TNO-rapport**TNO 2022 R10740****Toets op het aangepaste plan van de
gemeente Zeewolde voor de bouw van het
datacenter van Meta**

Datum	21 april 2022
Auteur(s)	Dr.ir. M.C. Clarijs, Dr. R.E.J. Kemp, Ing. W. Kornaat, Dr. L.H. Sloof- Hoek, Dr.ir. I.J.J. van Straalen, Dr.ir. M.R.A. van Vliet
Exemplaarnummer	
Oplage	
Aantal pagina's	23 (incl. bijlagen)
Aantal bijlagen	
Opdrachtgever	Rijksvastgoedbedrijf
Projectnaam	Toetsing datacenter
Projectnummer	060.52946

Titel : Toets op het aangepaste plan van de gemeente Zeewolde voor de bouw van het datacenter van Meta

Figuur 1 Verloop in PUE over de jaren (Google, ref. [6])

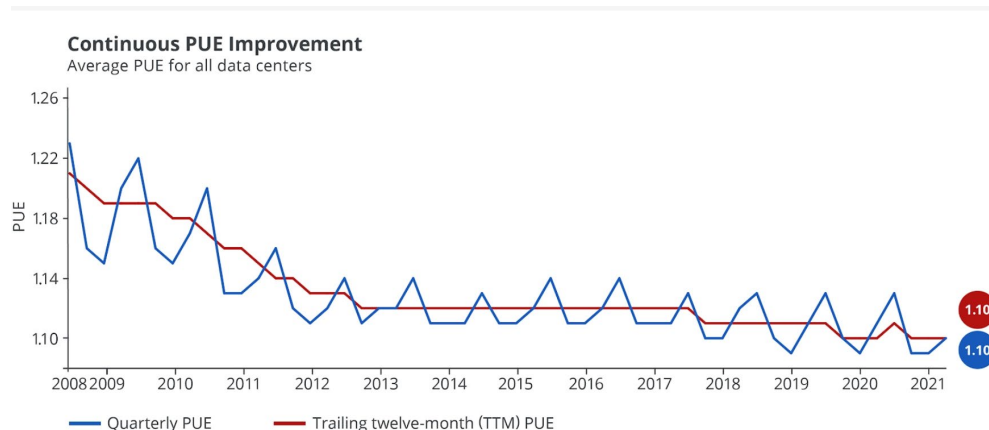
Wel blijkt uit algemeen toegankelijke informatie, zoals weergegeven in Figuur 1, dat over de afgelopen jaren de daling in PUE stabiliseert. Dit is te verklaren omdat de theoretisch laagst mogelijke waarde voor de PUE 1,0 bedraagt en de momenteel voor de meest efficiënte datacenters van toepassing zijnde PUE-waarden van rond de 1,1 dicht bij deze theoretische waarde liggen. Welke ontwikkelingen in de komende jaren te verwachten zijn in de energie-efficiëntie (op het gebied van niet-IT apparatuur) van datacenters, is daarmee onduidelijk, evenals of het voorgestelde systeem ook in de toekomst als een efficiënt datacenter kan worden beschouwd. Opgemerkt wordt dat, aangezien de theoretische ondergrens voor PUE wordt benaderd, toekomstige verlagingen van de PUE waarschijnlijk beperkt zullen blijven tot incrementele efficiëntieverbeteringen in luchtbehandelingssystemen en -regelingen.

Figuur 2 Tekening locatie datacenter en beoogde locatie van het zonnepark op het terrein (ref. [3]).

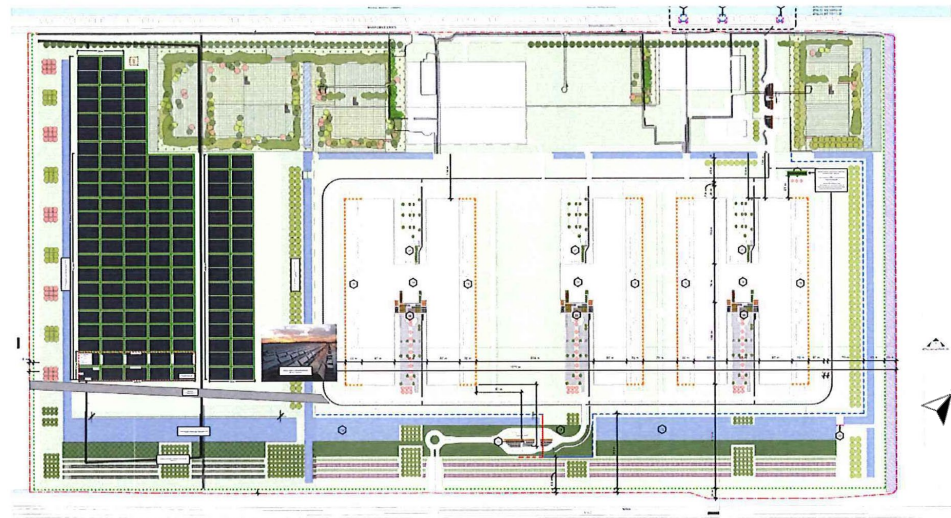
- Zonnepanelen op de gevels van de bijgebouwen niet zijn meegenomen.
- Zonnepanelen boven parkeerplaatsen niet zijn meegenomen.
- De open ruimte, locatie 2 in Figuur 2, niet is meegenomen. ⁵

Figuur 2 geeft zoals genoemd een tekening van het zonnepark op de locatie van het datacenter. Hier zou de beoogde 13 MWp geïnstalleerd moeten worden. Op basis van de tekening is het moeilijk in te schatten of 13 MWp een reële inschatting is. Afmetingen van het terrein zijn niet gegeven. Echter is er in het advies van het College van Rijksadviseurs (ref. [1]) te lezen dat volgens TNO op deze locatie in een ecologisch Zuid opgesteld zonne-park zo'n 28 GWh/jaar opgewekt kan worden. Dit is een ondergrens. Een meer intensieve Zuidelijk georiënteerde zonnepark opstelling op deze locatie kan tot 36 GWh/jaar opwekken. De oriëntatie in Figuur 2 geeft aan dat de opstelling Zuid-Oost georiënteerd is. Dit levert een iets lagere opbrengst dan bij een opstelling Zuid georiënteerd, namelijk 34 GWh/jaar voor een intensieve opstelling. TNO neemt aan dat een Zuid-Oost georiënteerde opstelling in Nederland zo'n 0,9 kWh/Wp⁶ opgewekt. In dat geval zal de Zuid-Oost georiënteerde opstelling overeenkomen met een geïnstalleerd vermogen van ca. 29 MWp⁷.

- De beoogde 13 MWp is een stuk lager dan wat er op basis van oppervlak en huidige paneelvermogens⁸ mag worden verwacht.

Op de indicatieve tekening in Figuur 2 is een relatief grote vrije ruimte te zien tussen het tweede en derde gebouw, aangegeven met 2. In ref. [3] wordt niet ingegaan op de mogelijkheden of bezwaren voor energieopwekking middels zonnepanelen op dit oppervlak. Een schatting op basis van de relatieve afmetingen van dit oppervlak ten opzichte van het geplande zonnepark uit 1, geeft aan dat hier zo'n kwart van het vermogen van het geplande zonnepark kan worden opgewekt.

De open ruimte tussen de gebouwen wordt niet gebruikt voor de opwekking van zonne-energie en de onderbouwing voor niet benutten van dit oppervlak ontbreekt.
